Abwägungsvorschläge zu den Eingaben der TÖB

83. Änderung FNP - Sachlicher Teilflächennutzungsplan „Windenergie“

Verfahrensstand	
§ 3 (1) BauGB - Frühzeitige Beteiligung der Öffentlichkeit: 13.02.2019	X
§ 4 (1) BauGB - Frühzeitige Beteiligung der Behörden / TÖB: 21.01.2019 bis 26.02.2019	X
§ 3 (2) BauGB - Öffentliche Auslegung	
§ 4 (2) BauGB - Beteiligung der Behörden / TÖB

Prüfung der Auswirkungen der ÜSG (hellblau) auf die ermittelten Prüfräume (dunkelblau)

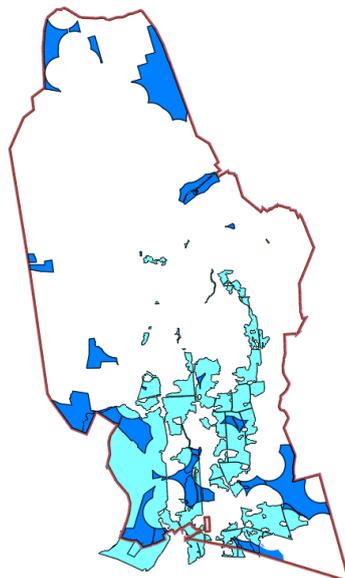
<p>Eingabe – Landkreis 5</p>	<p><u>Fachdienst Umwelt und Straße – UWB</u></p> <p>Zu den Inhalten des Vorentwurfs Standortanalyse zur Steuerung von Windenergieanlagen werden aus wasserbehördlicher Sicht nachfolgende, wesentliche Änderungen gegeben. Die von den neun Prüfräumen betroffenen Überschwemmungsgebiete sind allesamt im Regionalen Raumordnungsprogramm des LK Diepholz (RROP 2016) als</p>
------------------------------	--

Vorranggebiet Hochwasserschutz ausgewiesen sowie auch als Überschwemmungsgebiet nach dem WHG festgesetzt. Die Überschwemmungsgebiete sind in landesweiten Raumordnungsplänen oder Regionalen Raumordnungsprogrammen als Vorranggebiete im Sinne des § 8 Abs. 7 Satz Nr. 1 Nr. 1 ROG ausgewiesen. Im Hinblick auf die Errichtung von Windenergieanlagen in diesen Gebieten wäre sodann zu prüfen, ob dies mit der vorgesehenen vorrangigen Nutzung des Gebietes vereinbar wäre. Auch die Festlegung als ÜSG nach dem WHG würde grundsätzlich nur sehr einzelfallbezogenen Ausnahmen i. S.d. WHG zulassen. Es erscheint daher fragwürdig, ob einzelfallbezogen eine Ausnahme im Sinne des WHG in Aussicht gestellt werden kann oder aber die Nutzung Windenergie grundsätzlich mit der vorrangigen Nutzung Hochwasserschutz vereinbar wäre. Es wird daher empfohlen, dass aufgrund der Bedeutung zum Hochwasserschutz die Überschwemmungsgebiete als weiche Tabuzonen auszuschließen sind. Die Wertung als ein öffentlicher Belang im Rahmen der Bewertung der Potentialflächen wird der Bedeutung aus hiesiger Sicher bereits aus den vorhergehenden Ausführungen nicht gerecht.

Die Empfehlung wird nicht berücksichtigt. Die vorhandenen Überschwemmungsgebiete werden nicht als weiche Tabuflächen für WEA ausgeschlossen.

In die Standortanalyse wird sinngemäß folgender Passus neu eingefügt: „Der Landkreis fordert in seiner Stellungnahme vom 25.02.2019 den Ausschluss aller ÜSG als weiche Tabufläche für WEA, da grundsätzlich nur sehr einzelfallbezogen eine Ausnahme im Sinne des WHG zugelassen würde.“

Die Stadt hat diesen Sachverhalt in ihre Abwägung einbezogen und kommt zu folgendem Ergebnis: Da die vorhandenen Überschwemmungsbereiche im südlichen Stadtgebiet sehr großflächig sind (nebenstehend hellblau), würde ein genereller Ausschluss für WEA die Anzahl möglicher Prüfräume im südlichen Stadtgebiet stark einschränken. Es würden mehrere Prüfräume im westlichen und südwestlichen Stadtgebiet entfallen, aber auch alle Prüfräume, die sich im Bereich der Wasserzüge Hunte, Lohne und Gra-wiede befinden.

Bei einer Berücksichtigung der ÜSG als weiche Tabuflächen ergäben sich nur drei vergleichsweise kleine Prüfräume im südlichen Stadtgebiet. Infolge dieser deutlichen Auswirkungen auf die maximalen Potenzialflächen für WEA wird auf einen Ausschluss als weiche Tabuflächen in Gewichtung und Würdigung der Belange der Windenergie verzichtet.

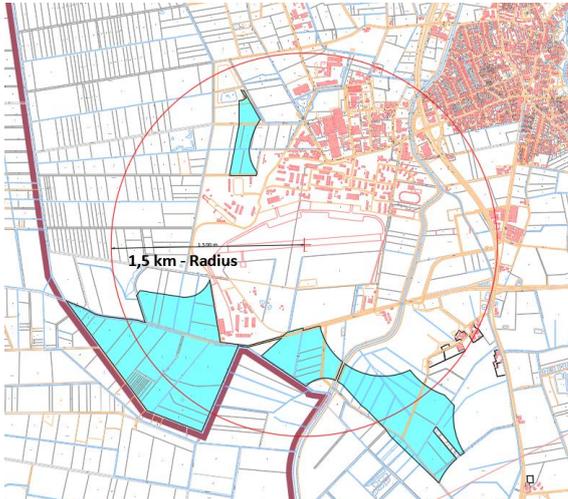
Nachfolgend ist eine Ergänzung und Erläuterung der Abwägung auf Basis des Schreibens Prof. Versteyl, Rechtsanwälte 25.09.2019 vorgenommen worden: Es ist derzeit rechtlich unklar, ob für Konflikte zwischen der militärischen Flugsicherung und Windenergieanlagen das Luftverkehrsgesetz oder nur § 35 (3) Satz 1 Nr. 8 BauGB einschlägig ist. Im Urteil des BVerwG vom 22.09.2016 (4 C 2.16; E 156, 148) bezeichnet das BVerwG § 18a Abs. 1 LuftVG ausdrücklich als „Bauverbot“ und charakterisiert seine Regelung dahingehend, dass bereits die Möglichkeit einer Störung von zivilen Flugsicherungseinrichtungen ausreicht, um eben dieses Bauverbot auszulösen. Der Senat setzt § 35 Abs. 3 Satz 1 Nr. 8 BauGB dagegen und führt aus, dass es für die Rechtsfolge des „Entgegenstehens“ vielmehr darauf ankomme, in welchem Maße die Aufgabenerfüllung des Trägers der Radaranlage konkret beeinträchtigt wird, mithin also auf das konkrete Gewicht des tatsächlich beeinträchtigten öffentlichen Belangs.

Die Zulassung von Windenergieanlagen auf diesen Flächen würde die Funktionsfähigkeit von Funkstellen, Radaranlagen und Flugsicherungseinrichtungen des Fliegerhorstes Diepholz im Sinne von § 35 Abs. 3 Satz 1 Nr. 8 BauGB in einem militärisch nicht akzeptablen Maße beeinträchtigen. Die Funktionsfähigkeit der militärischen Flugsicherungseinrichtungen des Fliegerhorstes Diepholz würde insbesondere bei schlechtem Wetter so eingeschränkt werden, dass die bestimmungsgemäße Nutzung des Flugplatzes nicht mehr erfolgen kann. Sowohl die Funktionsfähigkeit der Sichtflugregelung als auch die Funktionsfähigkeit der Instrumentenregelung sind am Standort Diepholz für Übungszwecke der fliegenden Besatzungen bei jedem Wetter zwingend erforderlich, da die Besatzungen im Flugbetrieb beide Verfahren beherrschen müssen. Diese Einschränkungen sind aus militärischer Hinsicht nach Beurteilung des bekannten Sachverhalts durch die Stadt Diepholz bei der Errichtung von Windenergieanlagen in den beiden Prüfräumen 1 und 2 nicht hinzunehmen.

Der Standortälteste des Fliegerhorstes Diepholz hat der Stadt Diepholz unter fachlicher Beteiligung des für den Flugdienst zuständigen Personals und auf Grundlage einer fachlichen Stellungnahme mitgeteilt, dass durch die Errichtung von Windenergieanlagen im Prüfraum 1 „südwestlich Fliegerhorst“ und im Prüfraum 2 „südöstlich Fliegerhorst“ (unabhängig von einem konkreten Standort in den beiden Prüfräumen) die Funktionsfähigkeit der militärischen Flugsicherungseinrichtungen bei schlechtem Wetter so eingeschränkt werden würde, dass die bestimmungsgemäße Nutzung des Flugplatzes nicht mehr erfolgen kann

Sowohl die Funktionsfähigkeit der Sichtflugregelung als auch die Funktionsfähigkeit der Instrumentenregelung sind am Standort Diepholz für Übungszwecke der fliegenden Besatzungen zwingend erforderlich, da die Besatzungen im Flugbetrieb beide Verfahren beherrschen müssen.

Prüfraum Nr. 5 – St. Hülfers Bruch

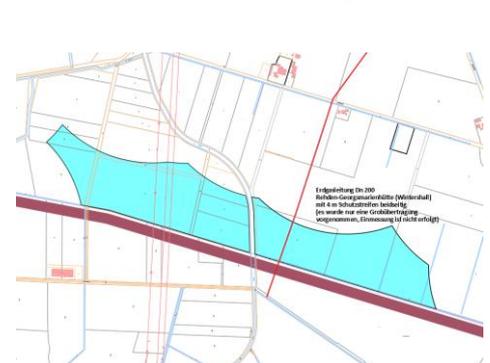
Eingabe - Wintershall	<p>Eine Prüfung des Kartenausschnitts hat ergeben, dass im Planungsbereich folgende Anlagen von dem Vorhaben betroffen werden:</p> <ul style="list-style-type: none"> • Erdgasleitung, DN 200, Rehden-Georgsmarienhütte, Kabel, Wintershall Holding GmbH <p>Die Lage der betroffenen Anlagen können den beiliegenden Planauszügen entnommen werden. Wir weisen darauf hin, dass sich im Planungsbereich Anlagen der Erdgas Münster GmbH befinden. Die Leitungen der Erdgas Münster GmbH stehen unter Betriebsführung (techn. Überwachung) der Wintershall Holding GmbH. Wir bitten Sie, falls noch nicht geschehen, die Erdgas Münster GmbH direkt anzuschreiben. Diese wird - als Eigentümerin der v. g. Leitungen - zum Vorhaben Hinweise geben und Ihnen entsprechende Bestandspläne zur Verfügung stellen. Wir möchten darauf hinweisen, dass die Angaben nur der unverbindlichen Vorinformation für Planungszwecke dienen. Sie entbinden bei Ausführung der Maßnahme nicht von der Erkundigungs- und Anzeigepflicht gegenüber den Betriebsstellen des Betreibers. Gegen die geplanten Baumaßnahmen im Bereich unserer Anlagen erheben wir keine Bedenken, sofern bei der Durchführung der Maßnahme die nachstehenden Ausführungs- und Sicherheitshinweise beachtet werden: Grundsätzlich sind alle Arbeiten im Nahbereich unserer Anlagen unter Beachtung der allgemein anerkannten Regeln der Technik, insbesondere der DVGW-Richtlinie G 463, durchzuführen; auf die GW 315 "Hinweise für Maßnahmen zum Schutz von Versorgungsanlagen bei Bauarbeiten" als Teil des DVGW-Regelwerks nehmen wir besonderen Bezug.</p> <p>Hinsichtlich der Erschließungsmaßnahmen für die WEA's (z.B. Anschlusskabel, Zuwegung etc.) möchten wir auf die in den Wegeseitenräumen befindlichen Leitungen und Kabel hinweisen. Sollte beim Transport der WEA's (Schwertransport) eine Überwegung unserer Leitungen erforderlich werden, werden ggf. Sicherungsmaßnahmen für unsere Anlagen erforderlich. Eine ggf. erforderliche Kreuzung im Rahmen von Erschließungsmaßnahmen (Kabel- Leitungsverlegungen) sind erst nach vorheriger Abstimmung mit unseren Förderbetrieben zulässig. Die bei der Kreuzung erforderlichen Schachtarbeiten sind in Handschachtung und im Beisein eines Mitarbeiters der Wintershall Holding GmbH durchzuführen. Zum Schutz der Leitungen und Begleitkabel sind diese mit Schutzstreifenbereichen (d. h. 4 m beiderseits der Leitungsachse) versehen. In den Schutzstreifenbereichen sind keine Anlagengefährdenden Maßnahmen (z.B. Abgrabungen, Errichten von Bauwerken etc.) zulässig.</p> <p>Darüber hinaus verweisen wir bei der Errichtung von Windkraftanlagen auf die Rundverfügung des Landesamtes für Bergbau, Energie und Geologie (LBEG) vom 12.01.2005, in der die Sicherheitsabstände für Windenergieanlagen zu Einrichtungen des Bergbaus behördlich festgelegt sind.</p>

Grundsätzlich ist bei Errichtung von Windkraftanlagen der Sicherheitsabstand zu Erdgas- /Erdöl-Anlagen (z.B. Erdgasleitungen und Betriebsplätze) so zu wählen, dass ein sicherer Betrieb gewährleistet und Gefährdungspotentiale soweit möglich ausgeschlossen werden können. Dem Vorhaben kann nur dann zugestimmt werden, wenn der Standort so gewählt wird, dass die v. g. Mindestabstände zu unseren Anlagen eingehalten werden. Wir bitten, mit unserem Pipelineservice, Herrn Siedenberg (Tel.-Dw.: 05442/20-211 oder -0) Verbindung aufzunehmen, damit die Leitungen und Kabel in der Örtlichkeit genau lokalisiert und die für die Sicherheit und den störungsfreien Weiterbetrieb erforderlichen Maßnahmen abgesprochen werden können. Über die Aufnahme der Arbeiten in den Leitungsbereichen ist der v. g. Betrieb ca. 4 - 5 Werktage vorher zu informieren. Nach Abschluss der Bauarbeiten erbitten wir die Ausfertigung von Bestandsplänen für die Kreuzungsbereiche, in denen die genaue Lage der Leitung eingetragen und die technischen Daten vermerkt sind. Wir bitten Sie, uns am weiteren Verfahren zu beteiligen und stehen Ihnen für Rückfragen selbstverständlich gerne zur Verfügung. Die entstehenden Kosten für die nach den Auflagen dieses Schreibens notwendigen Schutzvorkehrungen für die v. g. Anlagen und andere Aufwendungen, insbesondere für Maßnahmen zum Schutz und zur Aufrechterhaltung des Betriebes, sind vom Veranlasser der Baumaßnahme zu tragen. Darüber hinaus weisen wir darauf hin, sollte im Rahmen größerer Baumaßnahmen (Errichtung von Windkraftanlagen/Windparks) eine länger anhaltende Baubegleitung durch einen Mitarbeiter der Wintershall Holding GmbH erforderlich werden, so behalten wir uns vor, diese Mehrkosten dem Veranlasser der Baumaßnahme in Rechnung zu stellen. Ob und in welchem Umfang entsprechende Mehrkosten anfallen können, ist bei den o.g. Stellen vorab anzufragen. (Dem Schreiben liegen Leitungspläne bei).

Der Verlauf der Gasleitung berührt die Prüfräume Nr. 5 - St. Hülfers Bruch und Nr. 6 - Südliche Stadtgrenze Bereich Diepholzer Bruch. Die Leitung wird nachrichtlich in die Planzeichnung zur 83. Änderung des FNP - Teilbereich 1 – St. Hülfers Bruch übertragen und der Schutzstreifen von 4 m beidseitig (dinglich eingetragenes Recht) dort vermerkt. In der Begründung erfolgt ein Hinweis auf die Schutzbestimmungen.

Ein darüber hinaus gehender pauschaler Abstand von bis zu 30 m entsprechend den Hinweisen des LBEG kann im Rahmen eines Baugenehmigungsverfahrens weiter abgestimmt und berücksichtigt werden. Es ist davon auszugehen, dass die erforderlichen

In die Begründung zur 83. Änderung des FNP wird sinngemäß folgender Passus neu eingefügt: „Mit Schreiben vom 19.02.2019 teilt die Wintershall mit, dass im Teilbereich 1 die Erdgasleitung Rehden-Georgsmarienhütte (DN 200) verläuft. Zum Schutz der Leitung und Begleitkabel sind diese mit Schutzstreifenbereichen (d. h. 4 m beiderseits der Leitungsachse) versehen. In den Schutzstreifenbereichen sind keine anlagengefährdenden Maßnahmen (z.B. Abgrabungen, Errichten von Bauwerken etc.) zulässig. Der dinglich gesicherte Schutzstreifen von 4 m beidseitig in nachrichtlich in der Planzeichnung vermerkt worden.

Prüfraum Nr. 4 – Östlich Bahn Bereich Heeder Fladder

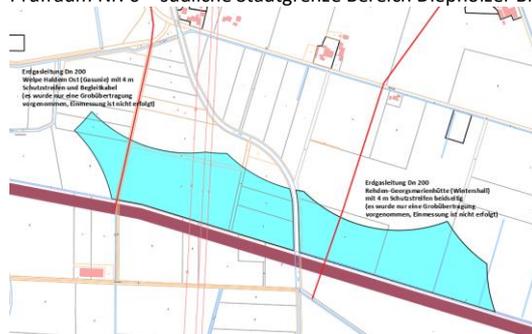
Die Angaben in den Plänen zu Lage und Verlauf der Gasunie-Anlagen sind so lange als unverbindlich anzusehen, bis sie in der Örtlichkeit durch einen Beauftragten der Gasunie Deutschland bestätigt werden. Suchschlitze und Querschläge sind vom Antragsteller unter Gasunie-Aufsicht durchzuführen.

Von der Erdgasleitung sind die Prüfräume Nr. 4 - Östlich der Bahn, Bereich Heeder Fladder, Prüfraum Nr. 5 - St. Hülfer Bruch und Prüfraum Nr. 6 - Südliche Stadtgrenze, Bereich Diepholzer Bruch betroffen. Die Schutzbestimmungen können bei einer Ausbauplanung Beachtung finden.

„Mit Schreiben der Gasunie vom 07.02.2019 wird darauf hingewiesen, dass der Prüfraum Nr. 6 westlich von einer Erdgasleitung (ELT 0004.010 Welpen – Haldem Ost, DN 200, Verlauf von Norden nach Süden) gequert wird. Es besteht ein dinglicher Schutzstreifen von 4 m. Zum Schutz der Leitung werden vom Landesamt für Bergbau, Energie und Geologie mit Rundverfügung von 2005 noch weitere Abstände zwischen WEA und Leitung aus Sicherheitsaspekten gefordert. Der Schutz von Leitungstrassen kann nach bisherigem Kenntnisstand jedoch auch durch andere Maßnahmen (z.B. Schutzüberdeckungen) gewährleistet werden, als nur über Abstände. Der Prüfraum ist jedoch so groß, dass die Abstände eingehalten werden können.“

Mit Schreiben der Gasunie vom 07.02.2019 wird darauf hingewiesen, dass der Prüfraum Nr. 5 (St. Hülfers Bruch) westlich von einer Erdgasleitung (ELT 0004.010 Welpen – Haldem Ost, DN 200, Verlauf von Norden nach Süden) gequert wird. Es besteht ein dinglicher Schutzstreifen von 4 m. Zum Schutz der Leitung werden vom Landesamt für Bergbau, Energie und Geologie mit Rundverfügung von 2005 noch weitere Abstände zwischen WEA und Leitung aus Sicherheitsaspekten gefordert. Der Schutz von Leitungstrassen kann nach bisherigem Kenntnisstand jedoch auch durch andere Maßnahmen (z.B. Schutzüberdeckungen) gewährleistet werden, als nur über Abstände. Der Prüfraum ist jedoch so groß, dass die Abstände eingehalten werden könnten.“

In die Begründung zur 83. Änderung des FNP wird sinngemäß folgender Passus eingefügt, der auf den Verlauf der weiter westlich gelegenen Erdgasleitung verweist: „Mit Schreiben vom 07.02.2019 teilt die Gasunie mit, dass sich westlich vom Teilbereich 1 eine Erdgastransportleitung des Unternehmens befindet (ELT 0004.010 Welpen-Haldem Ost, 200 mm, Schutzstreifen 4 m. Die Leitung verläuft westlich in einer Entfernung von 270 m in Nähe des Heeder Triftweges. Damit können sind die Schutzanforderungen beachtet.“

Prüfraum Nr. 5 – St. Hülfen Bruch

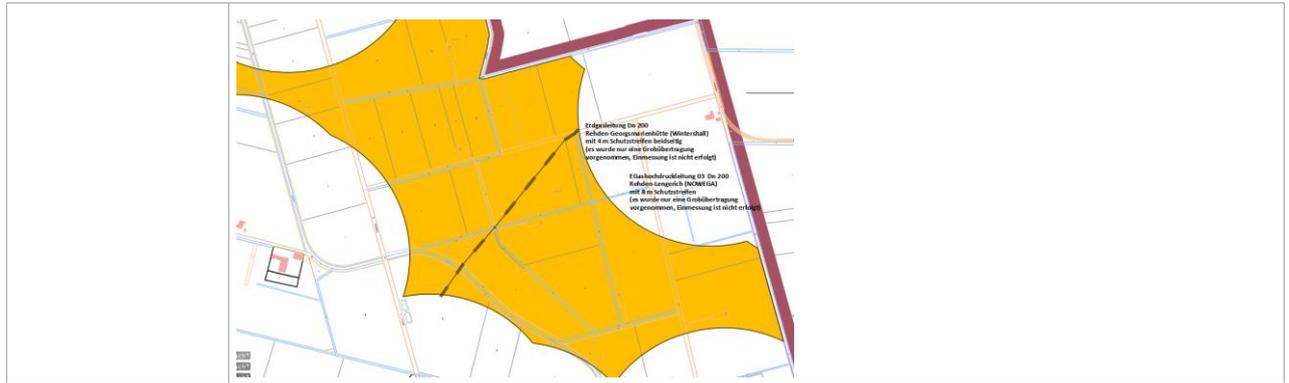
Hinsichtlich der Planungsvorgaben für Vorrang- und Eignungsgebiete zur Windenergienutzung ist darauf hinzuweisen, dass einzelne Anlagen außerhalb eines Sicherheitsabstandes zu den Anlagen der Nowega GmbH errichtet werden müssen. Die einzuhaltenen Mindestabstände ergaben sich bisher aus einer Rundverfügung des Landesbergamtes Clausthal-Zellerfeld - heute Landesamt für Bergbau, Energie und Geologie (LBEG) - vom 12.01.2005.

Nach den aktuellen gutachterlichen Überlegungen ist je nach technischer Auslegung (Nabenhöhe, Rotordurchmesser und Nennleistung) sowie Anzahl und Anordnung der geplanten WEA(s) ein Mindestabstand zu unseren Anlagen einzuhalten.

Zur Leitungsachse der Gashochdruckleitung beträgt der Mindestabstand im vorliegenden Fall bis zu 35 m. Voraussetzung hierfür ist, dass die WEA(s) nach den einschlägigen sicherheitstechnischen Vorschriften errichtet und betrieben werden. Eine genaue Prüfung kann erst erfolgen, wenn uns die technischen Daten und genauen Standorte für geplante WEA(s) in Form von Koordinaten vorliegen. Bei der weiteren Planung ist sicherzustellen, dass auch durch den Bau von Nebenanlagen (z. B. Erdungsanlagen, Verlegen von Erdkabeln, Anlegen /Ausbau von Zuwegungen, Anpflanzen von Bäumen oder Sträuchern, etc.) keine leitungsgefährdenden Einwirkungen resultieren. Die Auflagen

Von der Erdgasleitung sind die Prüfräume Nr. 5 - St. Hülfen Bruch und Prüfraum Nr. 6 Südliche Stadtgrenze, Bereich Diepholzer Bruch betroffen. Die Schutzbestimmungen können bei einer Ausbauplanung Beachtung finden.

Es besteht eine grundsätzliche Vereinbarkeit der Belange. In die Standortanalyse werden sinngemäß folgende Sachverhalte neu eingefügt: „Mit Schreiben der NOWEGA vom 05.02.2019 wird darauf hingewiesen, dass sowohl der Prüfraum Nr. 5 wie auch Nr. 6 westlich von einer Erdgashochdruckleitung 03 Rehden-Lengerich DN 200, Verlauf von Nordosten nach Südwesten) gequert wird. Es besteht ein dinglicher Schutzstreifen von 8 m. Zum Schutz der Leitung werden vom Landesamt für Bergbau, Energie und Geologie mit Rundverfügung von 2005 noch weitere Abstände zwischen WEA und Leitung aus Sicherheitsaspekten gefordert. Der Schutz von Leitungstrassen kann nach bisherigem Kenntnisstand jedoch auch durch andere Maßnahmen (z.B. Schutzüberdeckungen) gewährleistet werden, als nur über Abstände. Der Prüfraum ist jedoch so groß, dass die Abstände eingehalten werden könnten.“

In die Begründung zur 83. Änderung des Flächennutzungsplanes wird sinngemäß folgender Passus neu eingefügt: „Mit Schreiben der NOWEGA vom 05.02.2019 wird darauf hingewiesen, dass der Teilbereich 1 westlich von einer Erdgashochdruckleitung 03 Rehden-Lengerich DN 200, Verlauf von Nordosten nach Südwesten) gequert wird. Es besteht ein dinglicher Schutzstreifen von 8 m. Zum Schutz der Leitung werden vom Landesamt für Bergbau, Energie und Geologie mit Rundverfügung von 2005 noch weitere Abstände zwischen WEA und Leitung aus Sicherheitsaspekten gefordert. Der Schutz von Leitungstrassen kann nach bisherigem Kenntnisstand jedoch auch durch andere Maßnahmen (z.B. Schutzüberdeckungen) gewährleistet werden, als nur über Abstände. Der Prüfraum ist jedoch so groß, dass die Abstände eingehalten werden könnten. Der grob übertragene Verlauf ist in der Planzeichnung nachrichtlich vermerkt.“

Prüfräume Nr. 7a und 7b Westlich und östlich Wasserzug Lohne

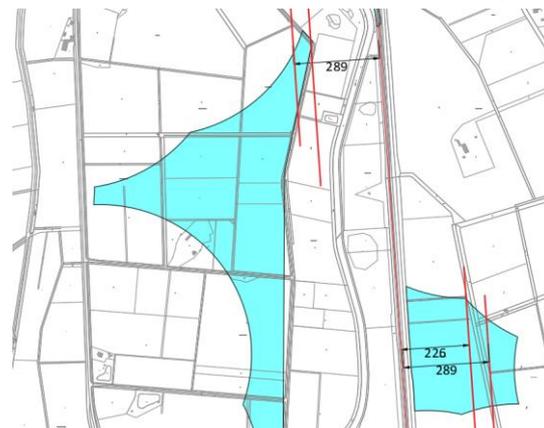
<p>Eingabe - Eisenbahn 1</p>	<p>Das Eisenbahn-Bundesamt ist die zuständige Planfeststellungsbehörde für die Betriebsanlagen und die Bahnstromfernleitungen (Eisenbahninfrastruktur) der Eisenbahnen des Bundes. Es prüft als Träger öffentlicher Belange, ob die zur Stellungnahme vorgelegten Planungen bzw. Vorhaben die Aufgaben nach § 3 des Gesetzes über die Eisenbahnverkehrsverwaltung des Bundes (Bundeseisenbahnverwaltungsgesetz-BE-VVG) berühren.</p> <p>Die Belange des Eisenbahn-Bundesamtes werden von der Bauleitplanung der Stadt Diepholz; Sachlicher Teilflächennutzungsplan Windenergie Vorentwurf Standortanalyse zur Steuerung von Windenergieanlagen - Beteiligung der Behörden gemäß § 4 Abs. 1 BauGB nicht berührt bzw. werden in der Planung ausreichend berücksichtigt. Insofern bestehen keine Bedenken.</p>
<p>Beschlussempfehlung</p>	<p>Kenntnisnahme</p>
<p>Eingabe - Eisenbahn 2</p>	<p>Da zwischenzeitlich die Abstandsempfehlung für Windenergieanlagen (WEA) seitens des Eisenbahn-Bundesamtes angepasst wurde, möchte ich Ihnen diese hiermit bekanntgeben:</p> <ul style="list-style-type: none"> • Zu Schienenwegen mit und ohne Oberleitung (15kV) = das 2-fache des Rotordurchmessers der geplanten WEA. • Zu Bahnstromfernleitungen (110 kV) ohne Schwingungsschutzmaßnahmen (Dämpfungseinrichtungen) = das 3-fache des Rotordurchmessers der geplanten WEA. • Zu Bahnstromfernleitungen (110 kV) mit Schwingungsschutzeinrichtungen = das 1-fache des Rotordurchmessers der geplanten WEA. • Zu Richtfunkstrecken und Sendeanlagen an Schienenwegen = das 2-fache des Rotordurchmessers der geplanten WEA. • Zu Richtfunkstrecken jenseits von Schienenwegen = 35 m beiderseits der Richtfunkstrecke zu der geplanten WEA. • Zu Sendeanlagen jenseits von Schienenwegen = das Höhenmaß der höheren Anlage (Sendeanlage oder geplante WEA einschließlich Rotorradius) <p>Um denkbare Gefährdungs-, Schädigungs- oder Störpotentiale und damit mögliche nachteilige Auswirkungen bei der Errichtung von WEA auf die Sicherheit und den Ablauf des Bahnbetriebes zuverlässig ausschließen zu können, werden die genannten Sicherheitsabstände zu bestehenden Eisenbahnbetriebsanlagen (Schienenwege, Bahnstromfernleitungen und sonstige Betriebsanlagen) nach folgenden Grundsätzen empfohlen: Bauliche Anlagen dürfen nicht die öffentliche Sicherheit und Ordnung, insbesondere Leben und Gesundheit gefährden. Die Sicherheit des öffentlichen Verkehrs ist zu wahren.</p> <p>Ich bitte Sie diese Empfehlungen bei Ihren weiteren Planungen zu berücksichtigen. Bitte beachten Sie, dass das Eisenbahn-Bundesamt nicht die Vereinbarkeit aus Sicht der Betreiber der Eisenbahnbetriebsanlagen und der Bahnstromfernleitungen prüft.</p>

<p>Die Betreiber dieser Anlagen sind möglicher Weise betroffen. Daher werden die gebotenen Beteiligungen empfohlen, sofern sie nicht bereits stattfinden.</p>
<p>Beschlussempfehlung</p>	<p>Die Abstandsempfehlungen der Bahn betreffen die Prüfräume Nr. 7a und 7b – Westlich und östlich des Wasserzuges Lohne. Es ist davon auszugehen, dass eine Vereinbarkeit der Belange der Eisenbahn sowie der Belange der Windenergie herstellbar ist.</p> <p>In die Standortanalyse wird sinngemäß folgender Passus neu ergänzt: „Mit Schreiben vom 25.01.2019 teilt das Eisenbahnbundesamt mit, dass durch zwischenzeitlich die Abstandsempfehlungen seitens des Amtes angepasst wurden:</p> <ul style="list-style-type: none"> • Zu Schienenwegen mit und ohne Oberleitung (15kV) soll das 2-fache des Rotordurchmessers der geplanten WEA eingehalten werden; • Zu Bahnstromfernleitungen (110 kV) ohne Schwingungsschutzmaßnahmen (Dämpfungseinrichtungen) das 3-fache des Rotordurchmessers der geplanten WEA; • Zu Bahnstromfernleitungen (110 kV) mit Schwingungsschutzeinrichtungen das 1-fache des Rotordurchmessers der geplanten WEA; • Zu Richtfunkstrecken und Sendeanlagen an Schienenwegen das 2-fache des Rotordurchmessers der geplanten WEA; • Zu Richtfunkstrecken jenseits von Schienenwegen 35 m beiderseits der Richtfunkstrecke zu der geplanten WEA; • Zu Sendeanlagen jenseits von Schienenwegen das Höhenmaß der höheren Anlage (Sendeanlage oder geplante WEA einschließlich Rotorradius). <p>Um denkbare Gefährdungs-, Schädigungs- oder Störpotentiale und damit mögliche nachteilige Auswirkungen bei der Errichtung von WEA auf die Sicherheit und den Ablauf des Bahnbetriebes zuverlässig ausschließen zu können, würden gemäß Schreiben die oben genannten Sicherheitsabstände zu bestehenden Eisenbahnbetriebsanlagen (Schienenwege, Bahnstromfernleitungen und sonstige Betriebsanlagen) nach folgenden Grundsätzen empfohlen: Bauliche Anlagen dürfen nicht die öffentliche Sicherheit und Ordnung, insbesondere Leben und Gesundheit gefährden. Die Sicherheit des öffentlichen Verkehrs ist zu wahren.</p> <p>Die Stadt Diepholz geht davon aus, dass die Nutzung der in der Nähe der Bahnlinie befindlichen Prüfräume 7a und 7b den Belangen der Eisenbahn nicht grundsätzlich entgegensteht und dass Regelungen möglich sind, die die Sicherheit des öffentlichen Verkehrs wahren.“</p> <p>In die Begründung zur 83. Änderung des FNP wird sinngemäß folgender Passus eingefügt: „Mit Schreiben vom 25.01.2019 teilt das Eisenbahnbundesamt mit, dass durch zwischenzeitlich die Abstandsempfehlungen seitens des Amtes angepasst wurden:</p> <ul style="list-style-type: none"> • Zu Schienenwegen mit und ohne Oberleitung (15kV) soll das 2-fache des Rotordurchmessers der geplanten WEA eingehalten werden; • Zu Bahnstromfernleitungen (110 kV) ohne Schwingungsschutzmaßnahmen (Dämpfungseinrichtungen) das 3-fache des Rotordurchmessers der geplanten WEA; • Zu Bahnstromfernleitungen (110 kV) mit Schwingungsschutzeinrichtungen das 1-fache des Rotordurchmessers der geplanten WEA; • Zu Richtfunkstrecken und Sendeanlagen an Schienenwegen das 2-fache des Rotordurchmessers der geplanten WEA; • Zu Richtfunkstrecken jenseits von Schienenwegen 35 m beiderseits der Richtfunkstrecke zu der geplanten WEA; • Zu Sendeanlagen jenseits von Schienenwegen das Höhenmaß der höheren Anlage (Sendeanlage oder geplante WEA einschließlich Rotorradius). <p>Um denkbare Gefährdungs-, Schädigungs- oder Störpotentiale und damit mögliche nachteilige Auswirkungen bei der Errichtung von WEA auf die Sicherheit und den Ablauf des Bahnbetriebes zuverlässig ausschließen zu können, würden gemäß Schreiben die oben genannten Sicherheitsabstände zu bestehenden Eisenbahnbetriebsanlagen</p>

Bei einem durchschnittlichen Rotordurchmesser von 113 m (aller 2017 gebauten Anlagen) würde bei einer konsequenten Berücksichtigung der obigen Abstandsempfehlungen ($2d = \sim 226\text{ m}$) des Eisenbahnbundesamtes zur Bahn nur östlich ein kleiner nutzbarer Bereich im Prüfraum 7b verbleiben (s. nachfolgende Abb.). Die Deutsche Bahn weist mit ihrem Schreiben vom 29.01.2019 darauf hin, dass die Sicherheit und Leichtigkeit des Eisenbahnverkehrs auf der Bahnstrecke dann nicht gefährdet oder gestört würde, wenn die WEA einen Abstand von größer gleich $1,5 \times$ Rotordurchmesser plus Nabhöhe aufweisen.

Für eine Referenzanlage würde dies nach Hinweisen des Eisenbahnbundesamtes einen Abstand von rd. 226 m ($2 \times$ Rotordurchmesser) oder nach den Hinweisen der Deutschen Bahn sogar einen Abstand von rd. 289 m zum Schienenweg ($1,5 \times$ Rotordurchmesser plus Nabhöhe ca. 120 m) erfordern. Damit wäre der Prüfraum 7b - östlich Wasserzug Lohne deutlich durch diesen Abstandsbelang beeinflusst, da er insgesamt rd. 340 m Breite aufweist.

Die Abstandsregelungen werden von den Trägern öffentlicher Belange regelmäßig zur Gewährleistung der öffentlichen Sicherheit vorgetragen. Große Windenergieanlagen in solchen Entfernungen können danach meist ohne weitere Regelungen betrieben werden. Es können jedoch auch ggf. kleinere WEA errichtet werden oder es sind Regelungen denkbar und bekannt (z.B. höhere Wartungsintervalle, Eiserkennungs- und Abschaltssysteme), die die Sicherheit des öffentlichen Verkehrs gewährleisten können, auch ohne dass dieses Erfordernis allein durch Abstände generiert werden muss. Die Stadt Diepholz geht davon aus, dass die Nutzung der Teilbereiche 2 und 3 östlich und westlich der Bahn (Prüfräume 7a und 7b) den Belangen der Eisenbahn nicht grundsätzlich entgegensteht und eine Vereinbarkeit mit dem Belangen der Windenergie herbeigeführt werden kann.“

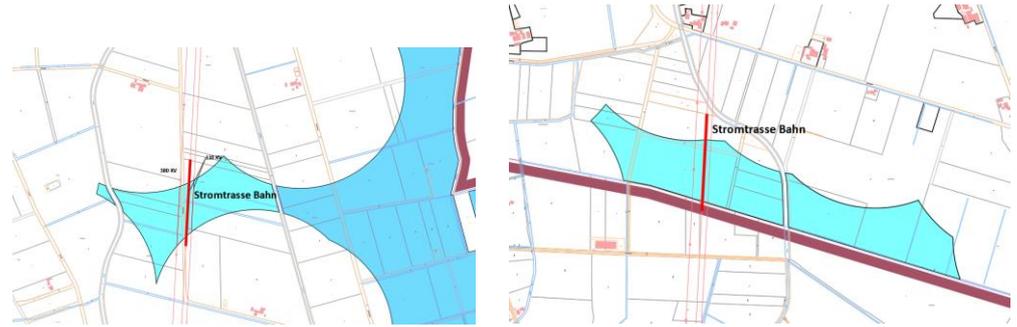
<p>Eingabe – Bahn 2</p>	<p>Ebenfalls vom Vorhaben betroffen ist die <u>110 kV Bahnstromleitung</u>. Diese planfestgestellte 110-kV-Bahnstromleitung Nr. 466 Osnabrück - Barnstorf der DB Energie verläuft im südlichen Bereich der Planzeichnung "Teil A Hauptkarte" und quert den Teilbereich 2 (Sonst. Sondergebiet) sowie die optionale Fläche / 5 am Teilbereich 1.</p>

<p>In diesen Bereichen wird die Bahnstromleitung möglicherweise von den Nachlaufströmungen der WEA betroffen sein. Als Betreiber der o.g. Hochspannungsanlage ist die DB Energie in der Garantenpflicht den betriebssicheren Zustand der elektrischen Anlagen zu verantworten. Diese Verantwortung ist im Allgemeinen Eisenbahngesetz (AEG) § 4 festgeschrieben. Das Eisenbahn-Bundesamt überwacht als Aufsichtsbehörde die Erfüllung bzw. Durchsetzung dieser Aufgabe und macht sie nach Verwaltungsverfahrensgesetz ggf. haftbar. Gemäß der DIN EN 50341-2-4 (VDE 0210-2-4):2016-04 muss nachgewiesen werden, ob die Leiter innerhalb oder außerhalb der Nachlaufströmung liegen. Dieser Nachweis kann rechnerisch mit den Formeln der o.g. DIN EN erbracht werden. Mit dem Ergebnis eines Gutachtens über die Nachlaufströmung kann dann entschieden werden, ob Schwingungsschutzmaßnahmen ergriffen werden müssen.</p> <p>Des Weiteren ist bei den geplanten WEA ein Arbeitsraum á Raum = 50m erforderlich. Vor Erteilung einer Baugenehmigung für die Errichtung von Windenergieanlagen (WEA) ist uns der genaue Standort der WEA sowie der Nachweis zur Nachlaufströmung in Form eines Gutachtens zwecks Prüfung vorzulegen. Die Prüfung hat u.a. zu klären, ob die Leiterseile der 110-kV-Bahnstromleitung innerhalb oder außerhalb der Nachlaufströmung liegen.</p> <p>Ergänzende Angaben bei Betroffenheit von Hochspannungsfreileitungen: Für Freileitungen aller Spannungsebenen, z.B. 110 kV- Bahnstromleitungen / 15 kV-Speiseleitungen etc., gelten die Abstandsregelungen in DIN EN 50341-3-4 (VDE 0210-03): 2011-01 Punkt 5.4.5 (Stand: Januar 2011). Die Norm sagt dazu aus: „Zwischen Windenergieanlagen und Freileitungen sind folgende horizontale Mindestabstände zwischen Rotorblattspitze in ungünstigster Stellung und äußerstem ruhenden Leiter einzuhalten:</p> <ul style="list-style-type: none"> • für Freileitungen ohne Schwingungsschutzmaßnahmen $\geq 3 \times$ Rotordurchmesser; • für Freileitungen mit Schwingungsschutzmaßnahmen $\geq 1 \times$ Rotordurchmesser. <p>Wenn sichergestellt ist, dass die Freileitung außerhalb der Nachlaufströmung der Windenergieanlage liegt und der Mindestabstand zwischen der Rotorblattspitze in ungünstigster Stellung und dem äußeren ruhenden Leiter $\geq 1 \times$ Rotordurchmesser beträgt, kann auf die schwingungsdämpfenden Maßnahmen verzichtet werden.</p> <p>Weiterhin gilt für Freileitungen aller Spannungsebenen, dass bei ungünstigster Stellung des Rotors die Blattspitze nicht in den Schutzstreifen der Freileitung ragen darf. Die Kosten für evtl. erforderliche Schwingungsschutzmaßnahmen an der Bahnstromleitung sind nach dem Verursacherprinzip vom Betreiber der Windenergieanlage zu tragen.</p> <p>Wir bitten um die Beteiligung im Planverfahren.</p>

<p>Beschlussempfehlung</p>	<p>Die Abstandsempfehlungen der Bahn zur 110 kV-Bahnstromleitung betreffen die Prüfräume Nr. 5 – St. Hülfen Bruch sowie den Prüfraum Nr. 6 – Südliche Stadtgrenze, Bereich Diepholzer Bruch. Die Belange des Leitungsbetreibers können berücksichtigt werden.</p> <p>In die Standortanalyse wird sinngemäß folgender Passus neu eingefügt: „Mit Schreiben vom 29.01.2019 teilt die Deutsche Bahn mit, dass die planfestgestellte 110-kV-Bahnstromleitung Nr. 466 Osnabrück - Barnstorf der DB Energie betroffen ist. Eine Prüfung hat u.a. zu klären, ob die Leiterseile der 110-kV-Bahnstromleitung innerhalb oder außerhalb der Nachlaufströmung liegen. Die Norm sagt dazu aus: Zwischen Windenergieanlagen und Freileitungen sind folgende horizontale Mindestabstände zwischen Rotorblattspitze in ungünstigster Stellung und äußerstem ruhenden Leiter einzuhalten:</p> <ul style="list-style-type: none"> • für Freileitungen ohne Schwingungsschutzmaßnahmen $\geq 3 \times$ Rotordurchmesser; • für Freileitungen mit Schwingungsschutzmaßnahmen $\geq 1 \times$ Rotordurchmesser. <p>Prüfraum Nr. 5 – St. Hülfen Bruch Prüfraum Nr. 6 – Südliche Stadtgrenze Bereich Diepholzer Bruch</p>

In die Begründung zur 83. Änderung des FNP wird sinngemäß folgender Passus neu eingefügt: „Mit Schreiben vom 29.01.2019 teilt die Deutsche Bahn mit, dass die planfestgestellte 110-kV-Bahnstromleitung Nr. 466 Osnabrück - Barnstorf der DB Energie betroffen ist. Sie quert den Teilbereich 1 westlich. In diesen Bereichen wird die Bahnstromleitung möglicherweise von den Nachlaufströmungen der WEA betroffen sein. Gemäß der DIN EN 50341-2-4 (VDE 0210-2-4):2016-04 muss nachgewiesen werden, ob die Leiter innerhalb oder außerhalb der Nachlaufströmung liegen. Dieser Nachweis kann rechnerisch mit den Formeln der o.g. DIN EN erbracht werden. Mit dem Ergebnis eines Gutachtens über die Nachlaufströmung kann dann entschieden werden, ob Schwingungsschutzmaßnahmen ergriffen werden müssen.
